DODATEK č.2
KE SMLOUVĚ O DÍLO ZE DNE 21. 7. 2021

se níže uvedeného dne, měsíce a roku dohodly na uzavření Dodatku v souladu s čl. XII. odst. 4 Smlouvy o dílo, uzavřené mezi smluvními stranami dne 21. 7. 2021, ve znění Dodatku č. 1 ze dne 30. 9. 2021, (dále jen „Smlouva“), jejímž předmětem je zhotovení stavby s názvem „Dostavba Fakulty životního prostředí – FŽP III.“ (dále jen „Stavba“).

Stavba:	DOSTAVBA FŽP III	ZL č. 2
Zhotovitel:	ESOX, spol. s r.o.	
Objednatel:	Česká zemědělská univerzita v Praze	
Projektant:	Origon s.r.o.	
TDS:	ESTE Design & Consulting, s. r. o.	
Charakter ZL: vícepráce / změněpráce		
NÁZEV ZL: Zásyp přeložky kanalizace		
Odůvodnění ZL: Projektová dokumentace předpokládala pro zasypání přeložky <u>kanalizační</u> přípojky <u>stávající</u> zeminu, která je v místě nové větve. Na základě posouzení geologa ale stávající zemina nevyhovuje a nesplňuje požadavky pro zásyp a zhutnění. Jedná se o spráše. Proto bude kanalizační přípojka zasypána nově dovezenou kamennou drtí, která splňuje parametry pro zásyp.		
Nové řešení: Provedení zásypu kamennou drtí fr. 0/32 mm.		
Původní řešení v PD: Provedení zásypu stávající zeminou.		
Odkaz na PD: Technická zpráva D.2.4e_Přelož

**DOSTAVBA FAKULTY ŽIVOTNÍHO PROSTŘEDÍ - FZP III
v k.ú. Suchdol [729981]
ČZU v PRAZE, KAMÝČKA 129, SUCHDOL, 165 00 PRAHA 6**
**D.2.4E - PŘELOŽKA DEŠŤOVÉ KANALIZACE
SITUACE - SO.02**

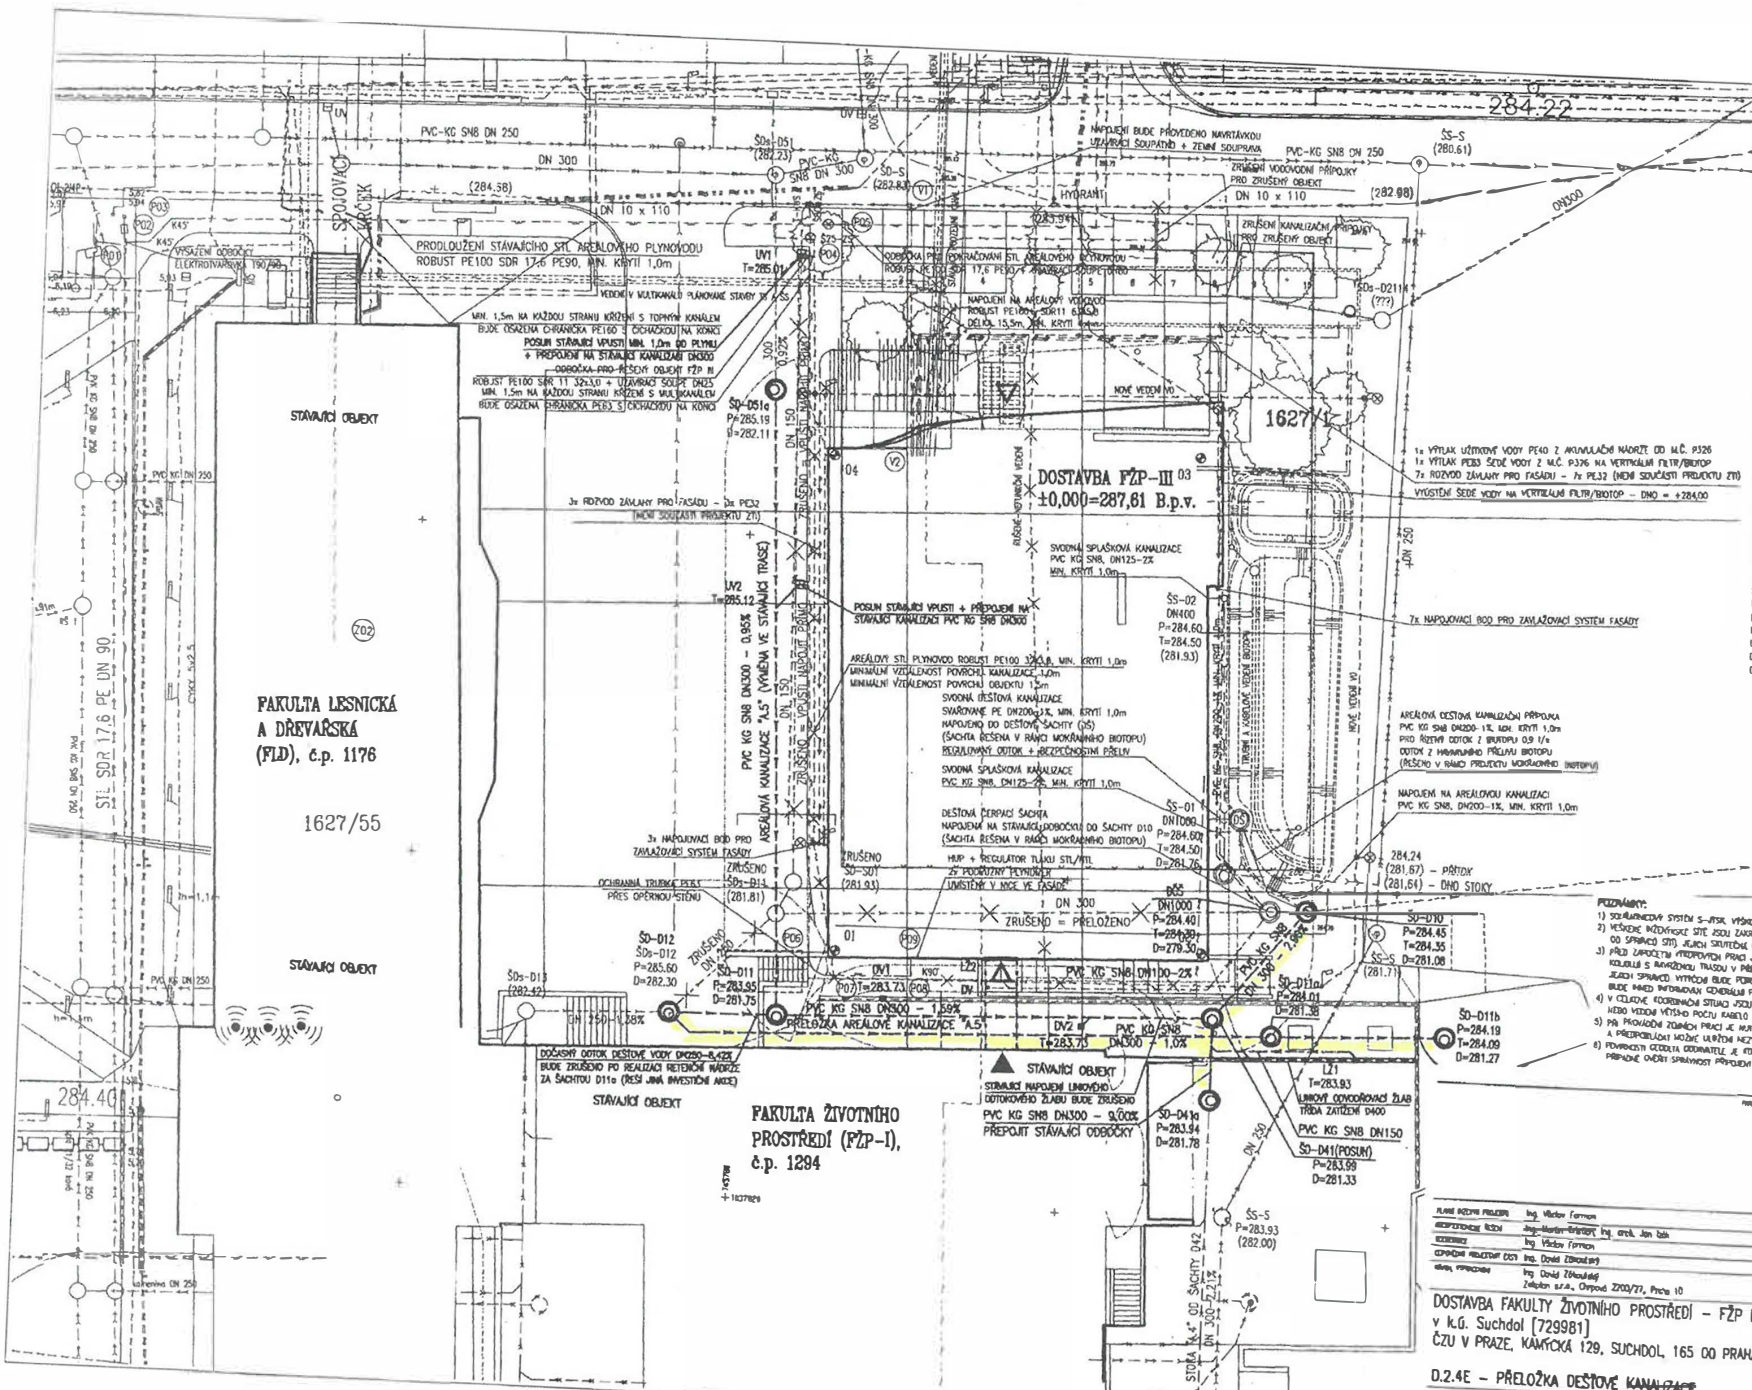
Změna zásapového materiálu přeložky kanalizace.

Pro zpracování PD bylo použito podkladů situace daných GP vycházejících z údajů získaných od správců areálových poduličních zařízení z jejich dokumentačního oddělení. Před započítím výkopových prací dodavatel zajistí vytyčení všech inženýrských sítí, které kolidují s navrženou trasou v příčném směru, ale i v souběhu $\pm 5,0$ m. Vytyčení areálových sítí si zajistí dodavatel v koordinaci s jejich správci. Před započítím výkopových prací nechá dodavatel ručně kopanými sondami ověřit předpokládané pozice všech areálových rozvodů. K výše uvedeným skutečnostem **projektant nemůže zajistit a odpovídat za skutečnou polohu zakreslených podzemních vedení.**

Plastové kanalizační potrubí bude uloženo do paženého výkopu do pískového lože výšky nejméně 100 mm. Potrubí bude uloženo v lůžku o středovém úhlu minimálně 90°. Obsyp potrubí bude proveden dobře hutitelnou zeminou. Obsyp bude prováděn po vrstvách rovnoměrně z obou stran, bude dokonale zhutněn lehkými hutnicími prostředky a zaktivován do rostlé zeminy. Obsyp bude proveden min. 300 mm nad vrchol trub. Přímou nad potrubím nebude obsyp hutněn, bude hutněn pouze v bocích.

Nасыpané vrstvy zeminy musí být řádně zhutněny, a to: soudržné zeminy minimálně na 95% PS v zásypu a 100% PS v aktivní zóně, hrubozrné soudržné zeminy minimálně na 97% PS v zásypu a 100% PS v aktivní zóně a nesoudržné zeminy minimálně na $Id=0,90$ a dále podle dalších požadavků ČSN 72 1006, zejména tabulky 3 a 4 a ČSN 73 6133. Vytěžená zemina určená ke zpětnému zásypu bude ukládána na pozemku investora. Stavbou nebude zasažena vzrostlá zeleň. Dno výkopové jámy bude nad stálou hladinou podzemní vody. Rýha bude zasypána vhodnou zeminou (inertní, nenamrzavá, aj.) z výkopku nebo štěrkopískem až pod úroveň konstrukčních vrstev zpevněných ploch.
